გენერალური გეგმა

შ.პ.ს. „ვექტორი“		დამკვეთი: საქართველოს საერთაშორისო ენერგეტიკული კორპორაცია	
		დაკვეთა:	
დირექტორი		შ. კურტანიძე	ქ.თბილისი, გულუას ქუჩა №22-ში სააროექტო ავტომაზასამართი კომპრესორული სადგურის გაზომვარაგება
დააპროექტა		ა. გველესიანი	
შეასრულა		დ. ბითაძე	გენერალური გეგმა
შეამოწმა		ა. გველესიანი	
		თარიღი: 01.07.2015	მაშტაბი: 1:200 / ფურცელი: №2

ქ. თბილისი, გულუას ქ. 22-ში (ნაკვეთის საკადასტრო კოდი: 01.18.05.001.023.) „საქართველოს საერთაშორისო ენერგეტიკული კორპორაცია”-ს კუთვნილ ტერიტორიაზე საპროექტო აირსავსები საკომპრესორო სადგურის ტექნოლოგიური პროექტის

საექპერტო დასკვნა

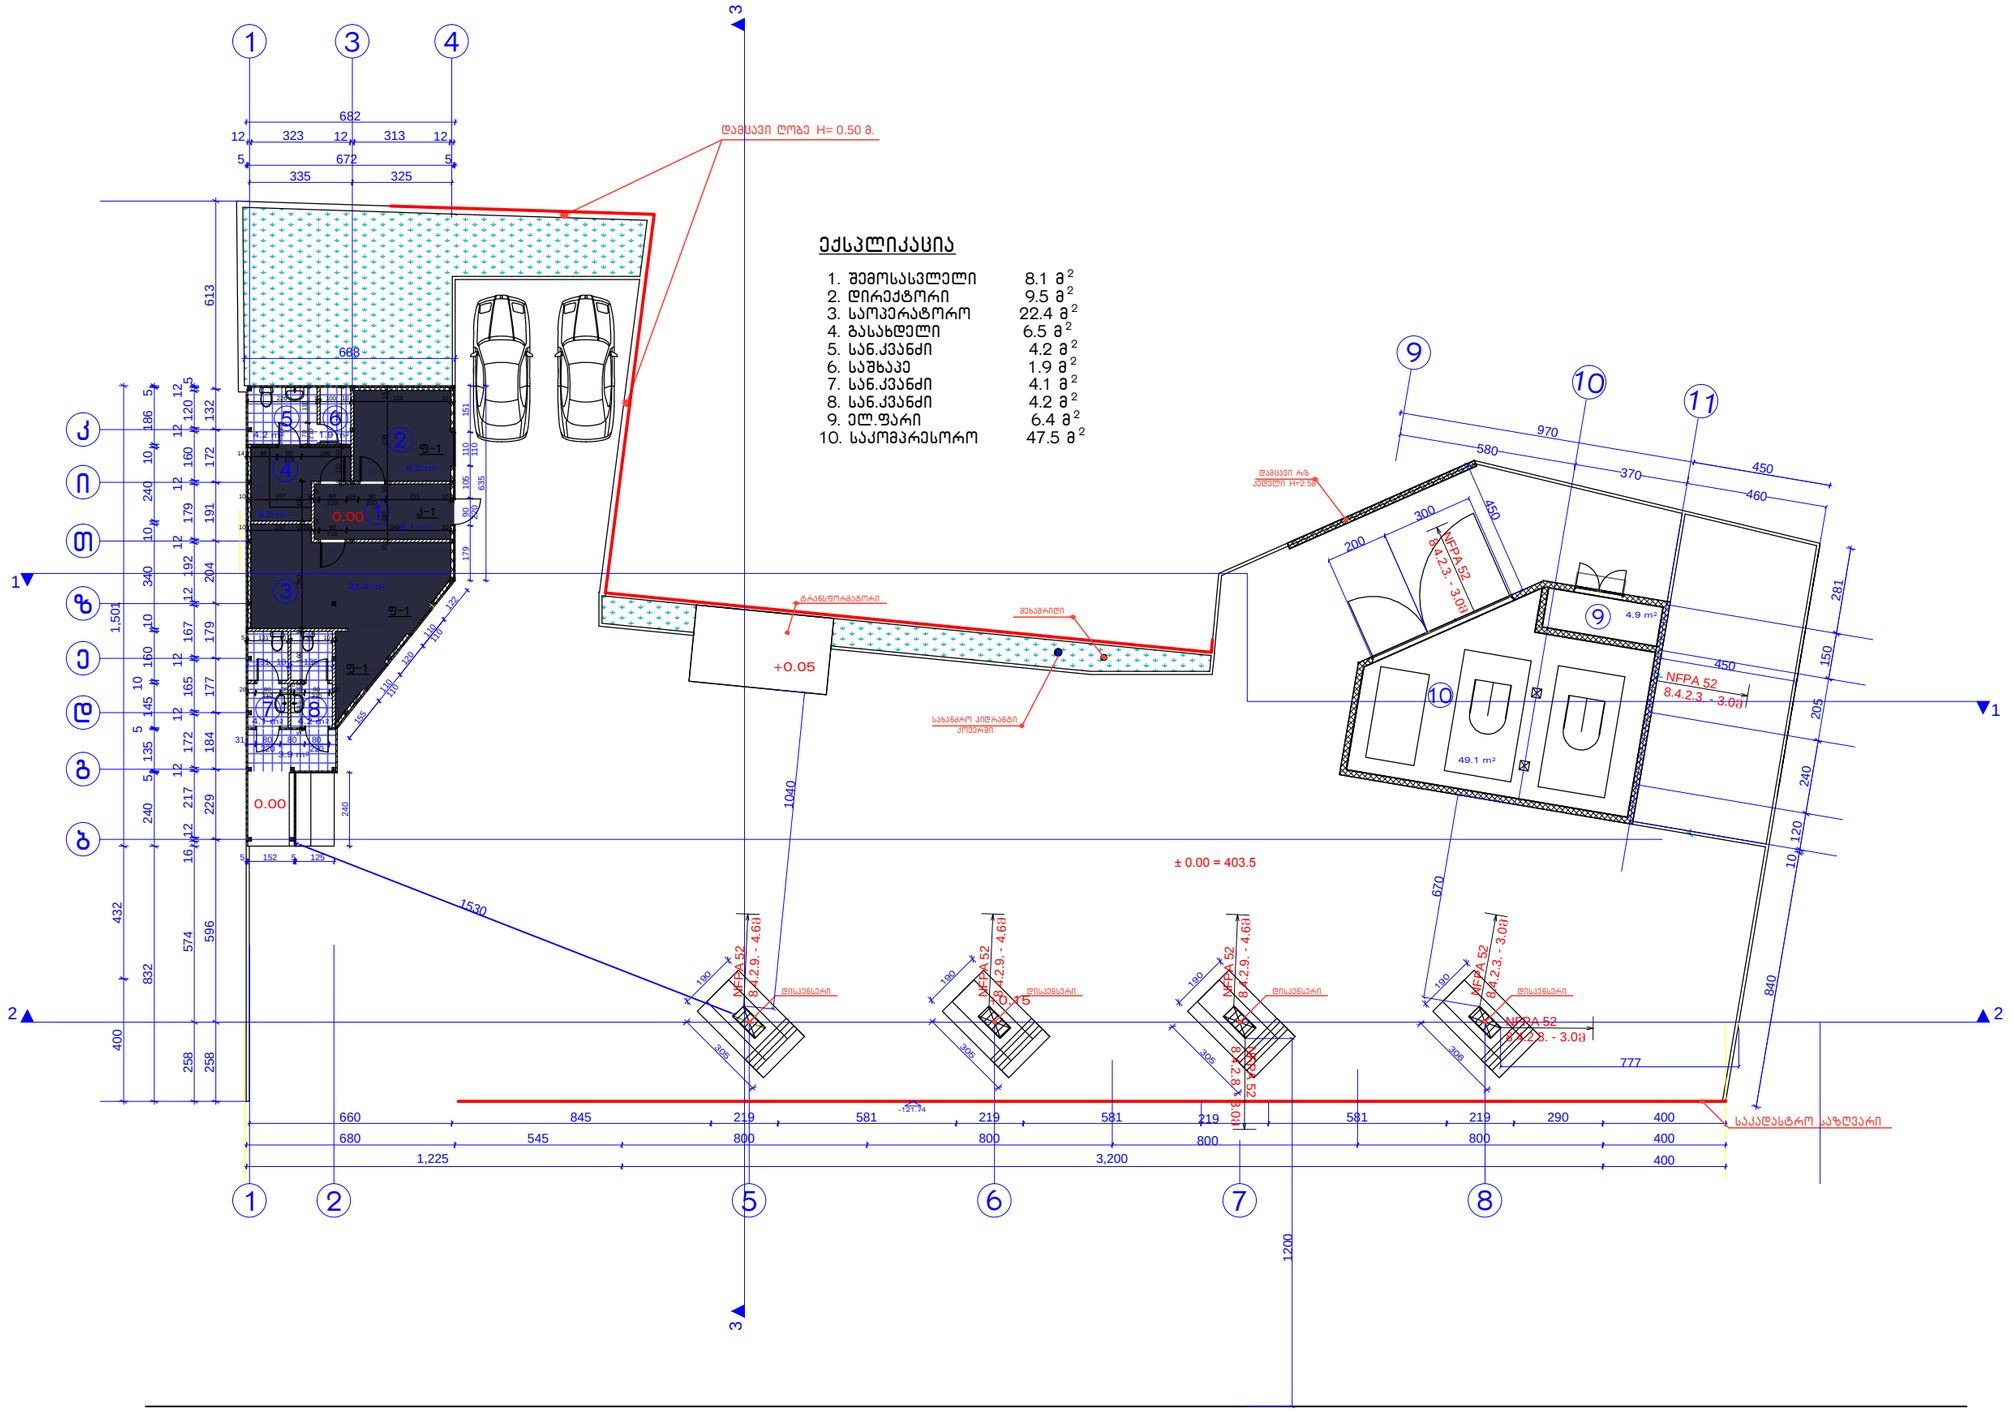
თქვენს მიერ დადგენილი ხარვეზის მე-2 პუნქტის პასუხად მოგახსენებთ:

ჩვენს მიერ ატვირთულ გენგეგმაზე (იხილეთ მიმაგრებული გენგეგმა) დატანილია ისრები და რკალის ნაწილები, რომლებზეც მითითებულია მანძილები მეტრებში, კონკრეტული ნორმების განმსაზღვრელი კოდექსისა და ამ კოდექსის მუხლისა და პუნქტის მითითებით (მაგ: NFPA 52; 8.4.2.9. – 4მ, სადაც პირველი არის კოდექსის ნომრის, ხოლო დანარჩენი: თავის, მუხლის, პუნქტისა და აბზაცის შესატყვისი). ჩვენს მიერ წარმოდგენილი გაზგასამართი სადგურის პროექტის შესაბამისობა ზემოაღნიშნულ ნორმებთან დადასტურებული გვაქვს საექსპერტო დასკვნითაც, რომელიც თავის მხრივ მოვიყვანეთ შესაბამისობაში ტექნოლოგიური ნაწილის განმარტებით ბარათთან (თქვენი მოთხოვნის შესაბამისად). აქედან გამომდინარე მიგვაჩნია, რომ მოცემული ნორმებით არ ირღვევა მომიჯნავე მიწის ნაკვეთების საზღვრები და შესაბამისად არ გვჭირდება მეზობლების თანხმობებიც.
